Projet de centrale hydro-électrique du Sapet sur le captage du Sapet
**REPONSES AUX DEMANDES DE COMPLEMENTS
DE LA MISSION REGIONALE D'AUTORITE ENVIRONNEMENTALE
DE PROVENCE-ALPES-COTE D'AZUR
(MRAE PACA)
AVIS N° MRAe 2022APPACA78/3279**

(Février 2023)

Figure 1 : Raccordement au réseau EDSB

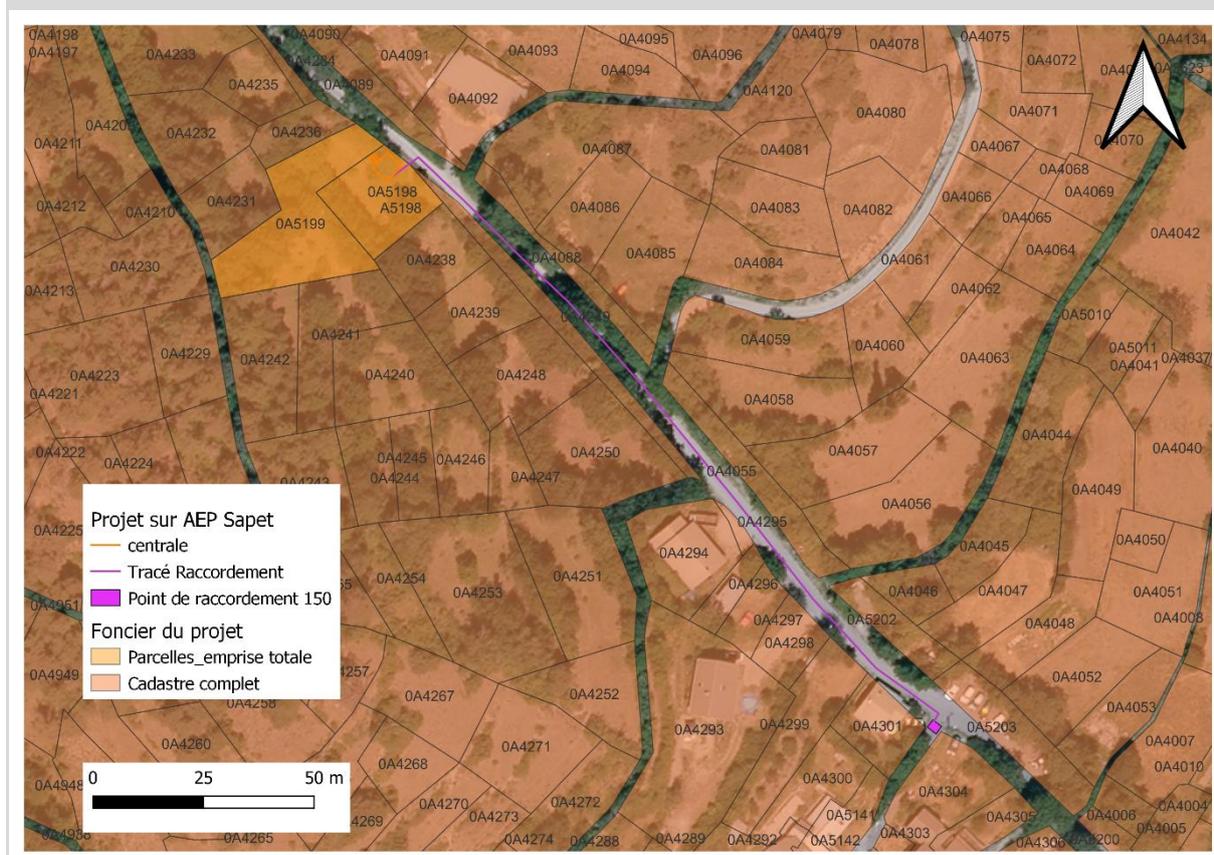
En outre, concernant le raccordement au réseau électrique, la MRAe observe que ses incidences ne sont pas évaluées dans l'étude d'impact alors que le raccordement est indispensable au fonctionnement de la centrale hydroélectrique et constitutif, à ce titre, du projet d'aménagement. "

"La MRAe recommande d'intégrer, dans le périmètre retenu pour l'étude d'impact de la centrale hydroélectrique du Sapet, les deux autres opérations envisagées sur le torrent du Gros Riou (seconde centrale hydroélectrique et aménagement des berges du torrent) ainsi que le tracé du raccordement électrique. "

Concernant le raccordement électrique de l'usine, une carte présente son tracé ci-dessous. L'évacuation de l'énergie sur le réseau se fait entièrement sous voirie dans une zone déjà urbanisée.

Le projet de raccordement prévoit approximativement 90 m de tranchée sous piste et 100 m sous goudron. Les travaux correspondent :

- au tronçonnage du revêtement des 2 côtés sur 100 m,
- au terrassement sur 190 m,
- à la réfection de la couverture avec enrobé noir à chaud sur 100 m.

Aucun abattage d'arbre n'est nécessaire et donc au cun enjeu et impact n'est prévisible sur l'environnement naturel.

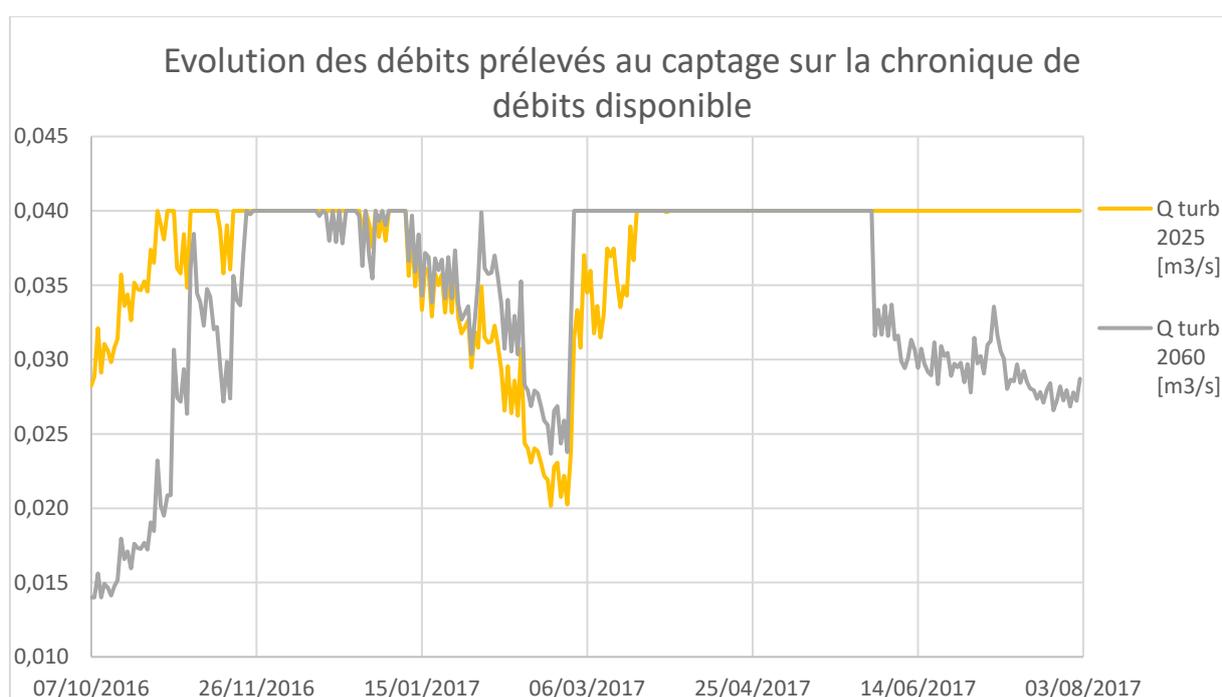
"La MRAe recommande de mieux caractériser la vulnérabilité du projet en procédant à l'analyse des effets potentiels du changement climatique sur le fonctionnement de la centrale hydroélectrique vis-à-vis de la ressource en eau. "

b. Application des variations hydrologiques au modèle pré-établi

Mois de l'année	Sapet (jaugeages)- État actuel ; débit moyen mensuel [l/s]	Explore 2070 OFB; station 1387 Durance Briançon; Delta med; Qsim moyen %	Sapet projections- 2060 ; débit moyen mensuel [l/s]
1	52	2	53
2	41	10	45
3	53	22	65
4	69	41	98
5	84	-4	81
6	80	-43	45
7	76	-42	44
8	74	-42	43
9	62	-49	31
10	49	-35	32
11	62	-17	51
12	60	-4	58
